MODIFICATORIO No. 1, ACLARATORIO No. 2 Y PRÓRROGA No.2 AL CONVENIO INTERADMINISTRATIVO SS-CD-CVI-1476-2024, CELEBRADO ENTRE EL DEPARTAMENTO DE CUNDINAMARCA - SECRETARÍA DE SALUD Y EMPRESA SOCIAL DEL ESTADO HOSPITAL EL SALVADOR DE UBATÉ CON NIT 899.999.147-3 .

➤ TRAZABILIDAD CONVENIO INTERADMINITRATIVO SS-CDCVI-1476-2024

SOLICITUD DE MODIFICATORIO N° 1

IMAGEN 2 – UBICACIÓN TANQUES CON ARMONIZACION PROYECTO COBENIO 1188

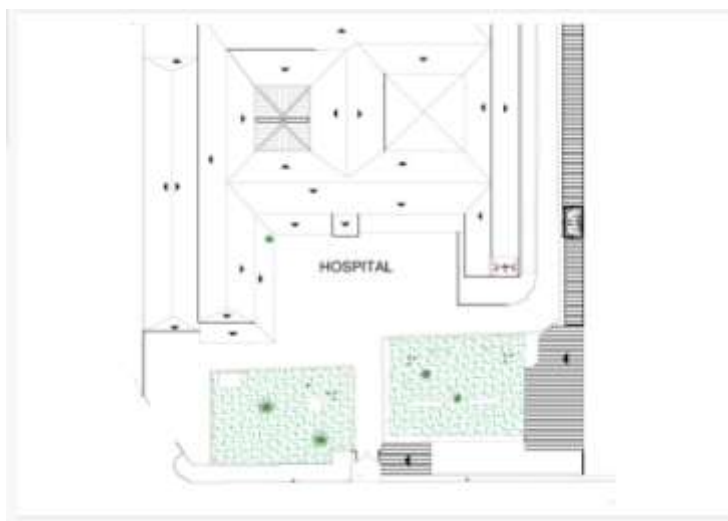
Con base en el desarrollo de los estudios y diseños por parte de la consultoría contratada por FONDECUN, se pudo establecer que la propuesta de ubicación propuesta no era la más adecuada por posibles cruces de redes hidráulicas que involucran la nueva construcción, con base en lo anterior se requiere la reubicación de los Tanques relacionados en el convenio **SS-CDCVI-1476-2024 CUYO OBJETO ES "Aunar esfuerzos entre la Secretaría de Salud de Cundinamarca y la EMPRESA SOCIAL DEL ESTADO HOSPITAL EL SALVADOR DE UBATÉ, para la "ADECUACIÓN DE LA INFRAESTRUCTURA MEDIANTE LA INSTALACIÓN DE LOS TANQUES VERTICALES INCLUIDO EL SISTEMA DE BOMBEO EN LA ESE HOSPITAL EL SALVADOR DE VILLA DE SAN DIEGO DE UBATÉ, CUNDINAMARCA**

De acuerdo con lo anterior se plantea la ubicación de los tanques de almacenamiento en un área que no afecta la intervención del nuevo proyecto, cumple con las normas urbanísticas y suple las necesidades del hospital el salvador. Conforme con el plano siguiente.
